SERVICE INFO – INA 0081

Monteringsanvisningar för spännrullesats 534 0412 10

Tillverkare:	Ford
Modeller:	Galaxy, Mondeo IV, S-Max
Motor:	1.8 TDCi
Best. nr.:	6G9Q-6A228-BC / 1425510 8G9Q-6A228-AA / 1567809
Best. nr.:	534 0412 10

Bild 3: Skruvar

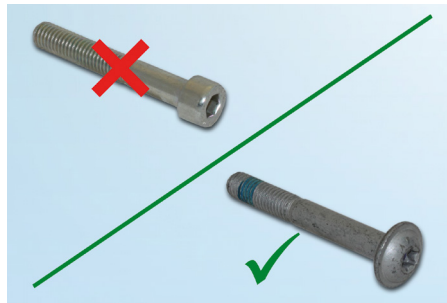
Vid montering av spänneheter 534 0412 10 från Schaeffler Automotive Aftermarket, skall de skruvar som tas bort från den gamla spänneheten ovillkorligen bytas ut mot nya skruvar (bild 3).

De skruvar som levereras med spänneheten skall ovillkorligen användas!
